Title - Sujet RISO: H-shaped and metal prong fast RISO: H-shaped and metal prong fastener	
Solicitation No. - N° de l'invitation 21C31-208132/A	Date 2020-12-02
Client Reference No. - N° de référence du client 21C31-208132	Amendment No. - N° modif. 002
File No. - N° de dossier MTA-0-43169 (625)	CCC No./N° CCC - FMS No./N° VME
GETS Reference No. - N° de référence de SEAG PW-\$MTA-625-15918	
Date of Original Request for Standing Offer Date de la demande de l'offre à commandes originale 2020-11-16	
Solicitation Closes - L'invitation prend fin at - à 02:00 PM Eastern Standard Time EST on - le 2020-12-09 Heure Normale du l'Est HNE	
Address Enquiries to: - Adresser toutes questions à: Lavoie, Corine	Buyer Id - Id de l'acheteur mta625
Telephone No. - N° de téléphone (514) 207-4777 ()	FAX No. - N° de FAX () -
Delivery Required - Livraison exigée	
Destination - of Goods, Services, and Construction: Destination - des biens, services et construction:

AMENDMENT 002

The purpose of this amendment to provide answers to questions received.

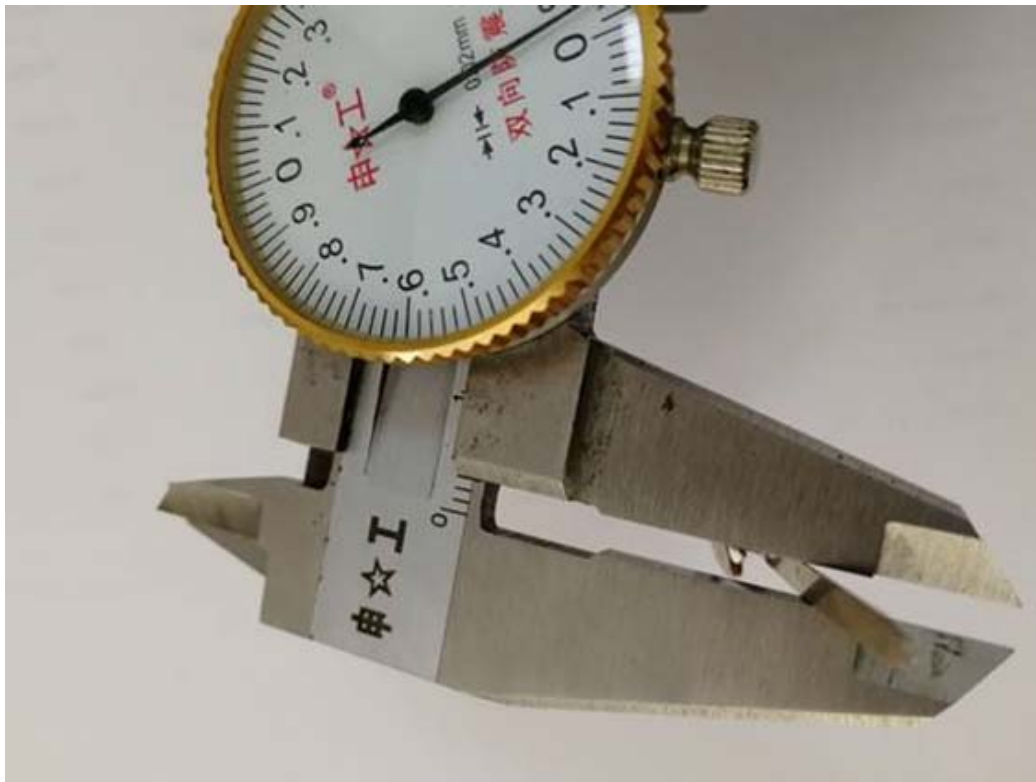
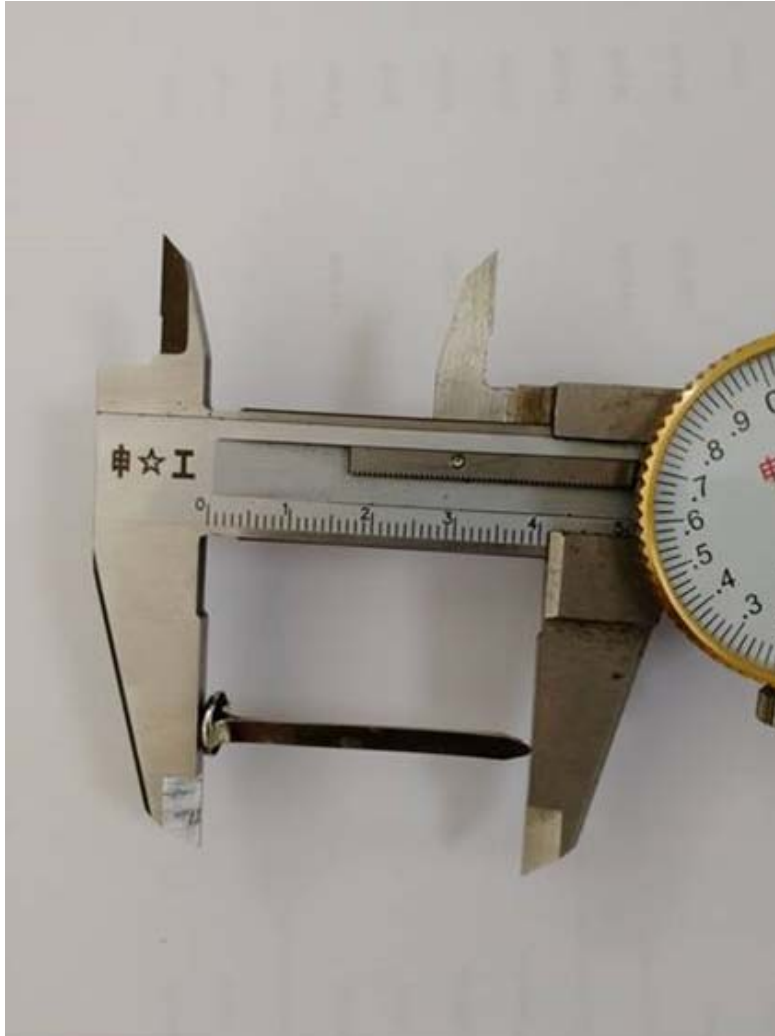
- Q5.** Here are photos of an alternative that we would like to offer the client in our bid. As you can see, the main difference is the shape of the base, but the functionality is the same. If an alternative will be considered by the client, we would be happy to include it in our bid.

A5. No it is not acceptable.

The reason is that the base of the clip is round when it should be H-shaped.

The current cutting die is H-shaped and not round so all die cutting would have to be changed which requires undesirable costs.
